**Verslag huishoudelijke elektrische installatie op laagspanning en zeer lage spanning****Algemeen:**

Referentie: 011-20260706-02	Datum controle: 06/07/2026
Keurder: 011

Eigenaar:	Detiege	EAN-code:	541448820045061552
Adres installatie:	Hofstraat 44, 2550 - KONTICH	Nummer teller(s):	1LGZ0478628339
		Distributienetbeheerder installatie:	Fluvius
Datum uitvoering installatie: ☒ Vóór 01/10/1981 ☒ Tussen 01/10/1981 en 01/06/2020 ☐ Vanaf 01/06/2020			
Type: ☒ Wooneenheid ☐ Niet-huishoudelijk ☒ PV ☐ Batterij ☐ Laadpaal

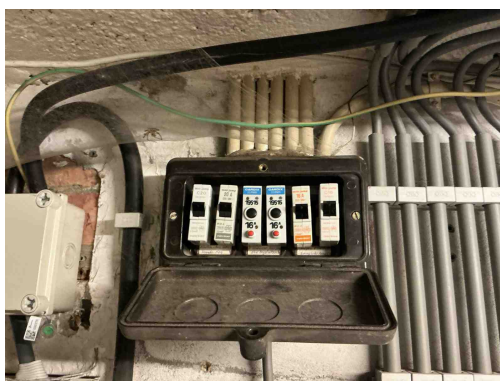
B17 - De voedingsspanning is niet op elk bord vermeld (Boek 1: 3.1.3.3).
Opmerking: Oa bord 1 en 2

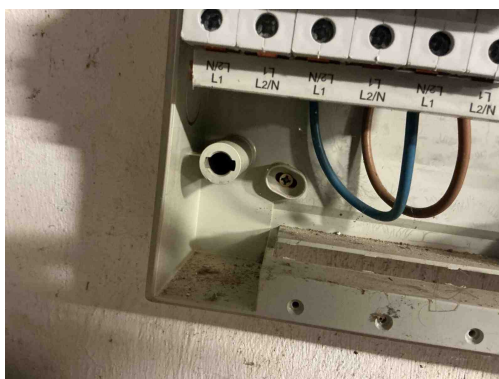
B17 - De voedingsspanning is niet op elk bord vermeld (Boek 1: 3.1.3.3).
Opmerking: Oa bord 1 en 2

D08 - De nodige markeringen op de beveiligingstoestellen ontbreken of zijn onleesbaar (Boek 1: 5.3.5.5).
Opmerking: Oa bord 2

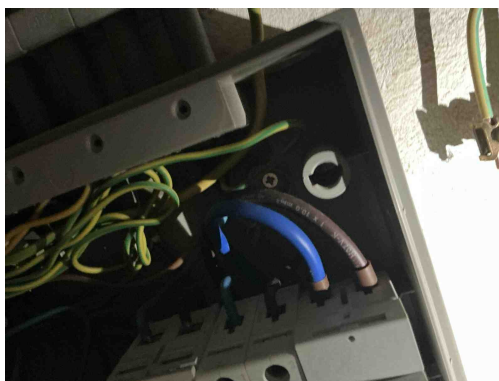
T21 - Het elektrisch materieel is niet geplaatst volgens de voorschriften van de fabrikant/ regels van goed vakmanschap . (Boek 1: 1.4.1.3)
Opmerking: Oa ophangvijzen bord 1 en 3, meer dan 2 geleiders in 1 klem bord 3

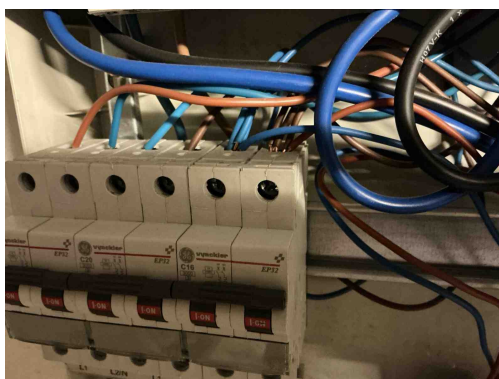
T21 - Het elektrisch materieel is niet geplaatst volgens de voorschriften van de fabrikant/ regels van goed vakmanschap . (Boek 1: 1.4.1.3)

Opmerking: Oa ophangvijzen bord 1 en 3, meer dan 2 geleiders in 1 klem bord 3

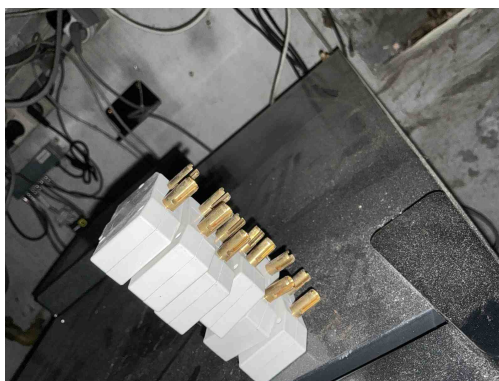
T21 - Het elektrisch materieel is niet geplaatst volgens de voorschriften van de fabrikant/ regels van goed vakmanschap . (Boek 1: 1.4.1.3)

Opmerking: Oa ophangvijzen bord 1 en 3, meer dan 2 geleiders in 1 klem bord 3

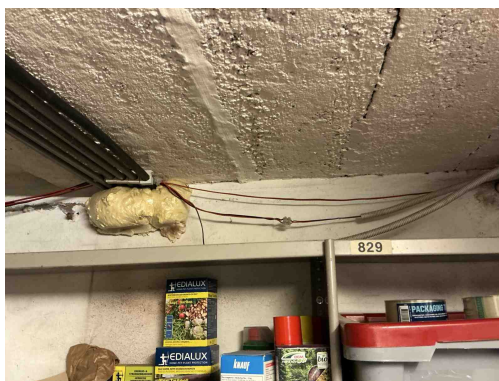
B30 - De houder van de beveiliging in een huishoudelijke ruimte is niet voorzien van aangepaste kalibreerelementen (Boek1: 5.3.5.5).

Opmerking: Oa bord 1 en 2

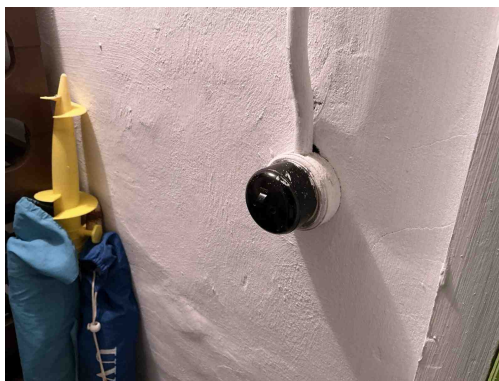
C27 - Het gebruik van geleiders van het type VTLMb (côte-à-côte) is niet toegestaan (Boek 1: 1.4.2.1).
Opmerking: Oa kelder

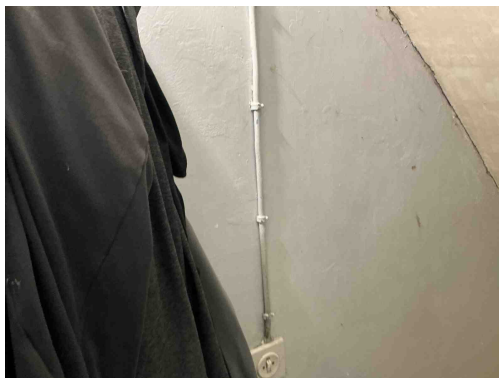
T13 - Opbouwcontactdozen en/of -schakelaars zonder achterplaatje mogen niet rechtstreeks op een brandbare ondergrond bevestigd worden (Boek 1: 4.3.3.5).
Opmerking: Oa kelder

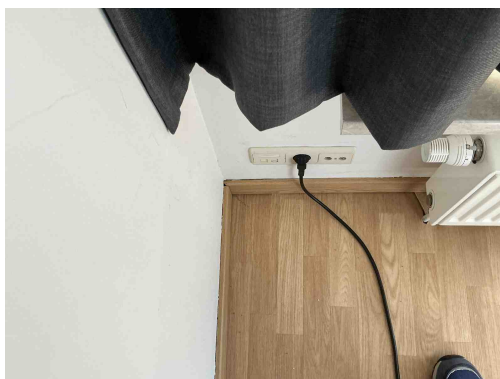
C38 - Het gebruikte kabeltype (snoerkabel) voldoet niet aan de specificaties die van toepassing zijn op voedingsleidingen voor vaste installatie (Boek 1: 1.4.2.1, 5.2.6.2).

Opmerking: Oa kelder

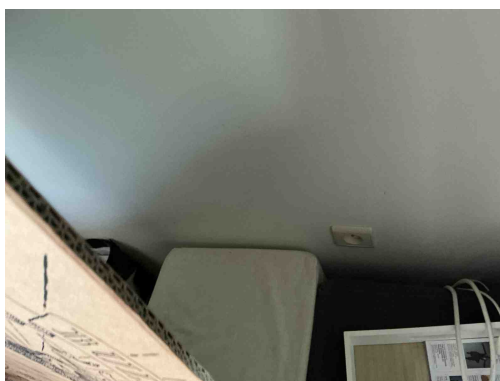
A16 - Er is geen continuïteit van de beschermingsgeleider van de contactdoos (Boek 1: 5.4.3.4).
Opmerking: Oa woonkamer , hal, zolder

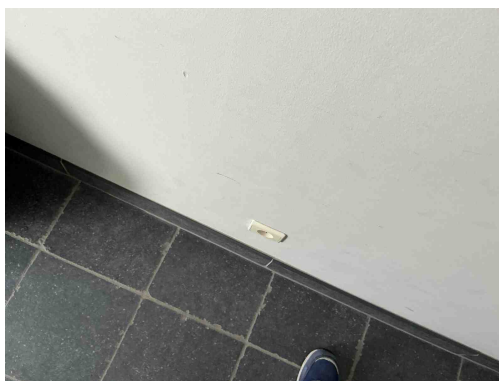
A16 - Er is geen continuïteit van de beschermingsgeleider van de contactdoos (Boek 1: 5.4.3.4).
Opmerking: Oa woonkamer , hal, zolder

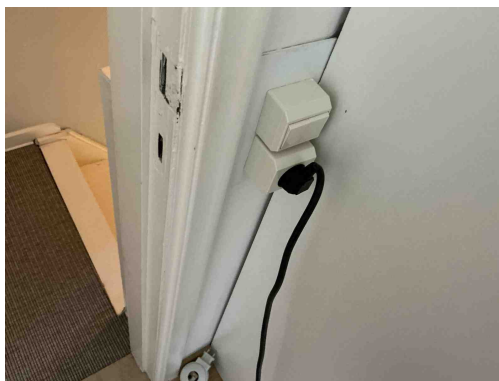
A16 - Er is geen continuïteit van de beschermingsgeleider van de contactdoos (Boek 1: 5.4.3.4).
Opmerking: Oa woonkamer , hal, zolder

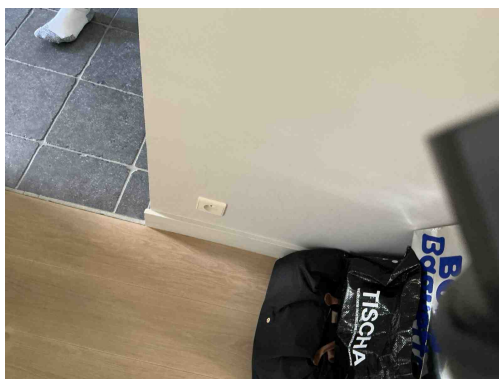
A16 - Er is geen continuïteit van de beschermingsgeleider van de contactdoos (Boek 1: 5.4.3.4).
Opmerking: Oa woonkamer , hal, zolder

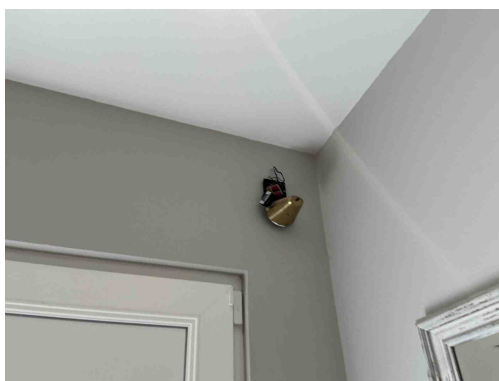
A16 - Er is geen continuïteit van de beschermingsgeleider van de contactdoos (Boek 1: 5.4.3.4).
Opmerking: Oa woonkamer , hal, zolder

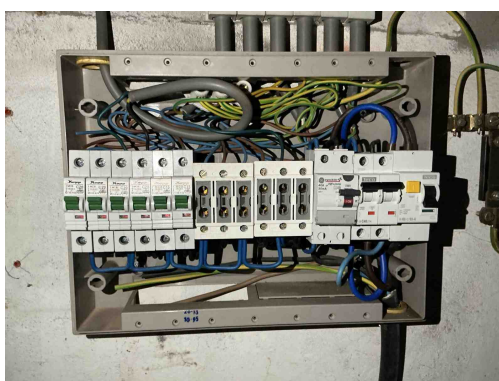
T23 - Het elektrisch materiaal is beschadigd. (Boek 1: 1.4.1.3).
Opmerking: Oa hal
